I.
Předmět Dodatku č. 1

Přehled změnových listů - DC Praha

Realizace výstavby datového centra ČSSZ v Praze 5, na ul. Křížová 3194/6a

Změnový list (ZL)

1. Výkres sanace – 1.NP

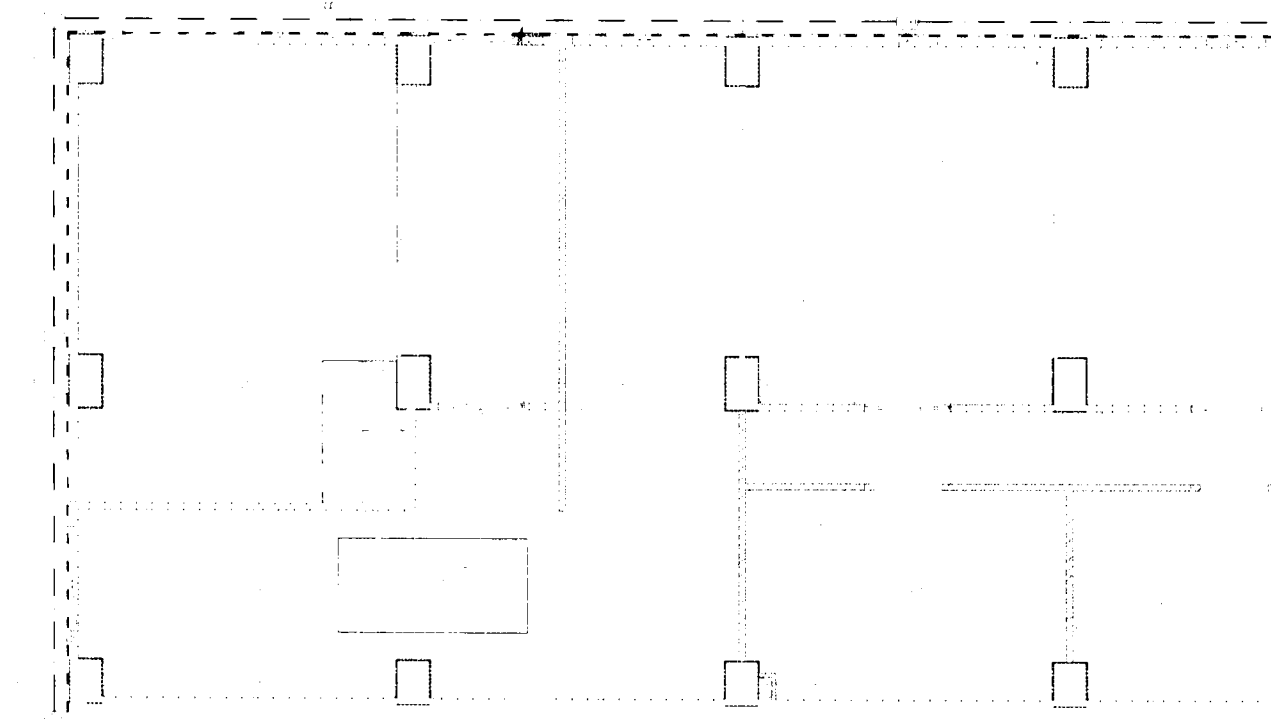
Při postupu stavební činnosti zhotovitele byly zjištěny poruchy konstrukcí v 1.NP spojené s vlhkostí. Zejména kvůli absenci izolace proti zemní vlhkosti v podlahové konstrukci a vlhkosti pronikající z opěrné stěny objektu. Zhotovitel zpracoval návrh sanace ve spolupráci s odbornou firmou ECRYPT SE, který je přílohou ZL č.7. Předmětem návrhu je také postup sanací za účelem zvýšení životnosti objektu, ochrany budoucího technologického vybavení a umístění naftového hospodářství.

Stávající betony budou po vyspravení použity jako podklad pro provedení vodorovné izolace podlah. V místech, kde budou stávající podlahy vybourány z důvodu provádění základu pro technologie, se nová izolace provede na nové podkladní betony z betonu v tl. 10 cm z betonu min. C20/25 s KARI sítí 100/100/5 a přísadou tekuté krystalické izolace – 5l/m³ betonu. Na takto provedený a připravený podkladní beton se provede asfaltová penetrace a plnoplošné natavení jedné vrstvy asfaltového SBS modifikovaného pásu s vložkou ze skelné tkaniny o tl. min. 4 mm. Na takto provedenou izolaci je možné provést další skladby včetně betonových vrstev /např. izolace z desek EPS 150S v rámci dalších skladeb podlah, betonovou mazaninu na vyrovnání výšek podlah , .../.
